## Comunicazione di Cambio Prodotti

### FES 6000 A

## Product Change Notification

### FES 6000 A

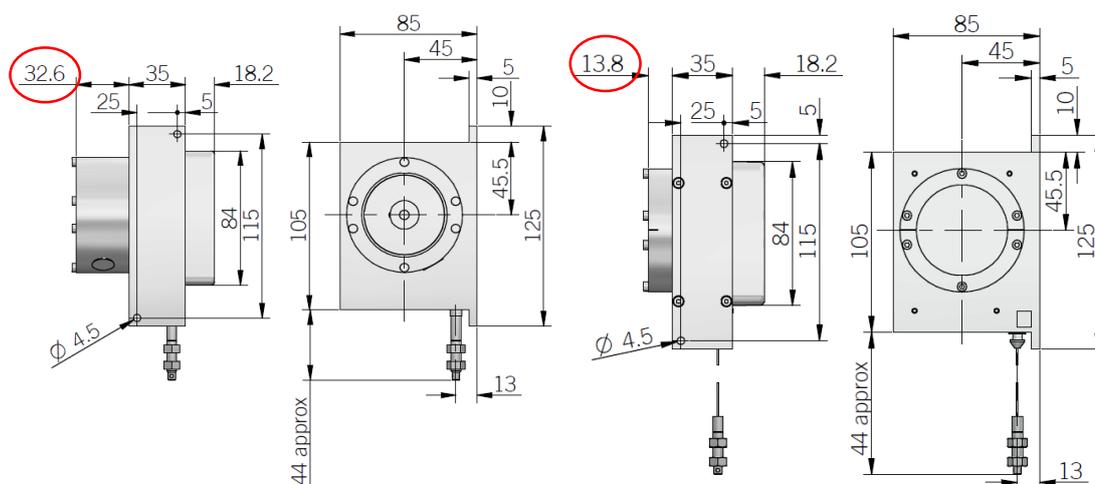
Aggiornato sistema di svolgimento filo con riduzione di altezza di circa 20mm, vedasi disegno sottostante

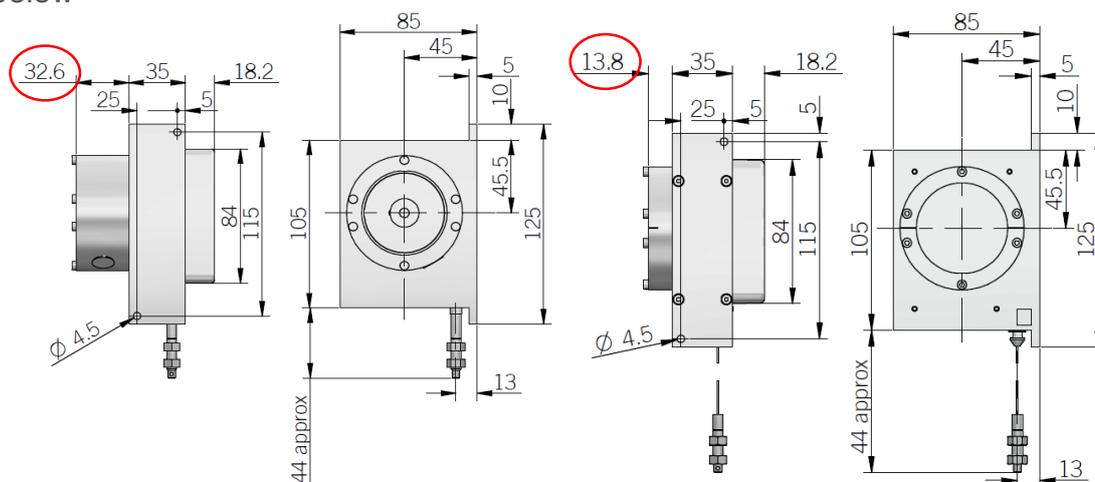
The unwinder system has been updated with a height reduction of about 20 mm, see drawings below
